Sagsnr.
2018-0259102

Notat om henvendelser

Lokalplanforslaget har været i høring fra den 28. juni til den 24. september 2018. Forvaltningen har modtaget 15 henvendelser.

Forslag til ændringer; Tegning nr. 4 – Vejforhold, friarealer og stier

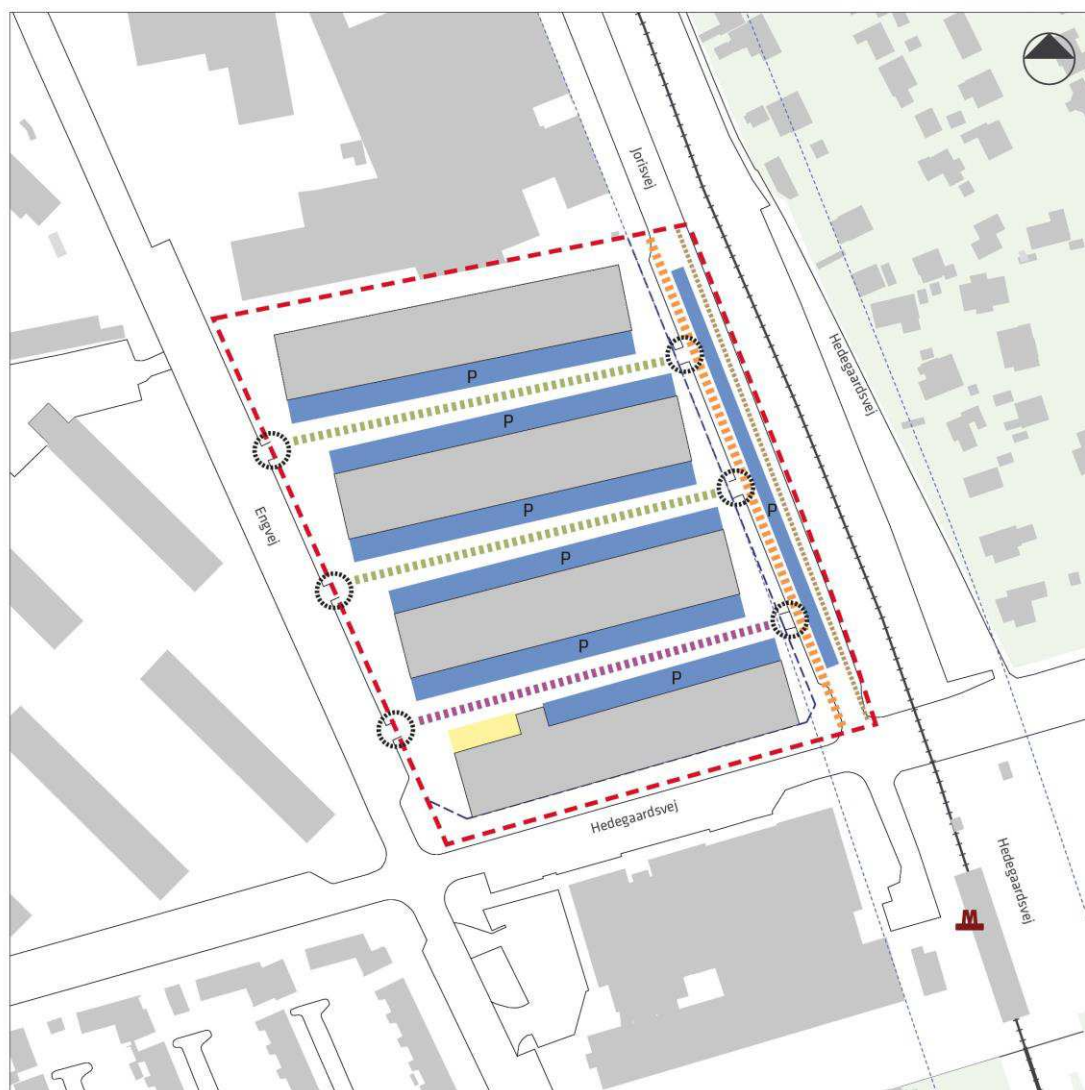
Selskabet anmoder om, at sikkerhedsservitutzone fremgår af lokalplanforslagets tegninger.

Sikringsservitutten foreslås vist på lokalplanens tegning nr. 4, se nedenstående forslag til ny tegning nr. 4.

- § 1 med en mere præcis definition af offentlig anvendelse,
- § 3 vedrørende maksimale størrelser for dagligvarebutikker, med en forøgelse fra maksimalt 1.000 m² til 1.200 m²,
- § 4 vedrørende veje og parkering med en juridisk forenkling (uden at parkeringsnormerne ændres),
- § 6 vedrørende bebyggelsens ydre fremtræden med en præcisering vedrørende udformningen af transparente stueetager,
- § 8 vedrørende byrum med en ny placering af otte træer og flere mulige placeringer af en rampe til kælder med cykelparkering,
- § 12 vedrørende ibrugtagning af bebyggelse og etablering af fællesanlæg, som skal give bedre mulighed for en etapedeling af byggeriet,
- tegning nr. 4 med indtegning af metros servitutgrænse, samt
- tegning nr. 5 med ny placering af otte træer.

Tegning nr. 5 – Byrum og kantzoner

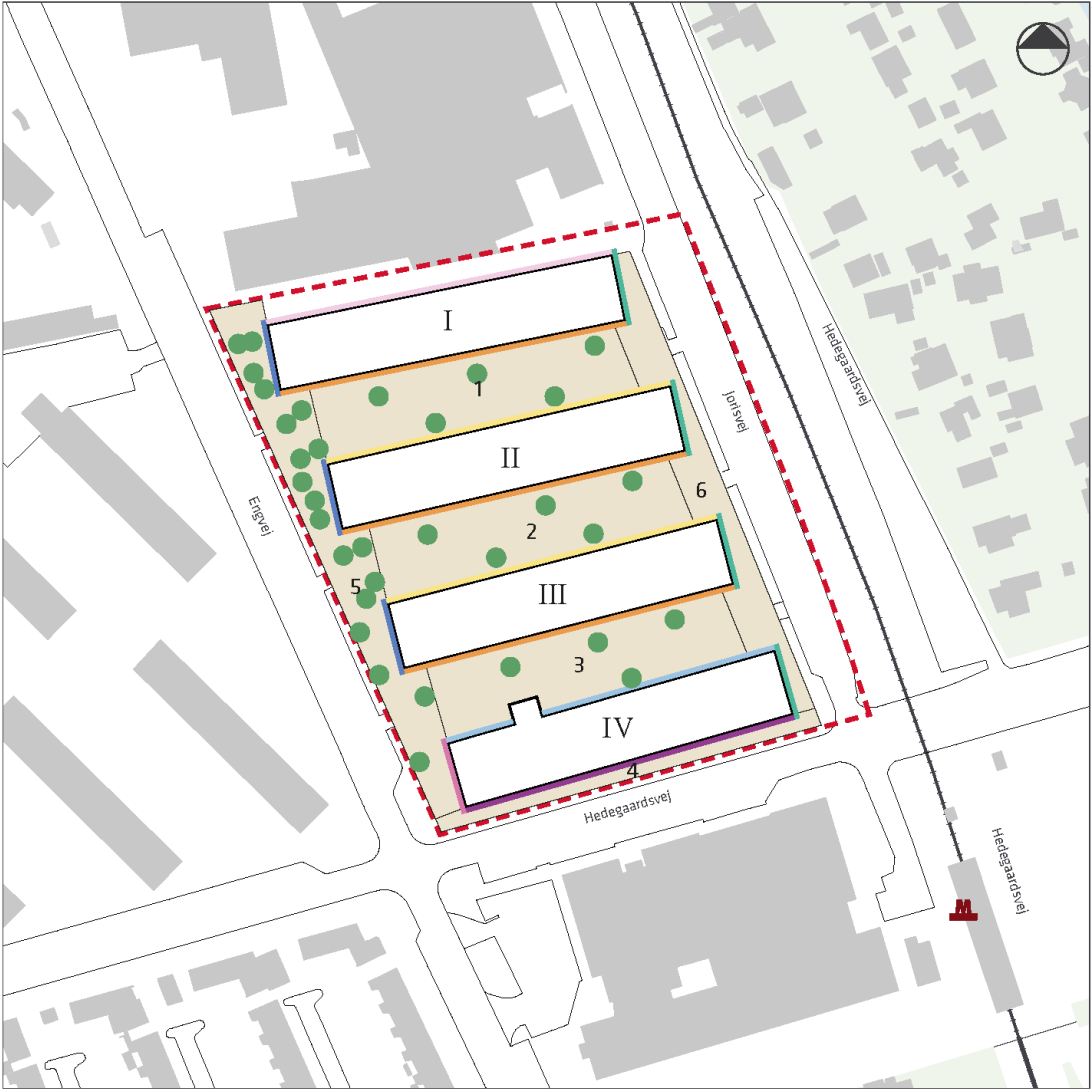
HOFOR gør opmærksom på en spildevandsledning med forløb i arealet mellem byggefelt I og lokalplanområdets nordlige grænse. For at sikre spildevandsledningen mod ødelæggelse fra fx byggearbejder eller træers rodnet samt for at muliggøre adgang og vedligehold af ledningen, er arealet belagt med en servitut, der påvirker byrum 5, byrum 6 og kantzone e.

HOFOR ser en konflikt mellem ledningsservitutten og følgende bestemmelser og lokalplantegninger: § 3. Anvendelse, § 5. Bebyggelsens omfang og placering, § 7. Ubebyggede arealer og § 8. Byrum, samt lokalplantegninger nr. 2b - Anvendelse 1. – 3. sal, nr. 3 – Byggefelter og nr. 5 – Byrum og kantzoner. På denne baggrund foreslår HOFOR ændringer i lokalplanforslaget vedrørende:

Forvaltningen foreslår bestemmelsen og tegning nr. 5 – Byrum og kantzoner ændret i forbindelse med den af HOFOR påpegede ledningsservitut.

På baggrund af indsigelsen og et møde mellem HOFOR, forvaltningen og bygherre den 27. september 2018, foreslås der ændringer til § 8. Byrum vedrørende træernes og cykelrampens placering, samt til lokalplantegning nr. 5 - Byrum og kantzoner.

Træer, der kræves plantet i forbindelse med anlæg af friarealerne, er vist på forslag til tegning nr. 5 sidst i dokumentet. Her er de 6 træer, der er fjernet fra kantzone e, og de 2 træer, der er fjernet fra den nordligste ende af byrum 5, indtegnet med en ny placering i byrum 5.
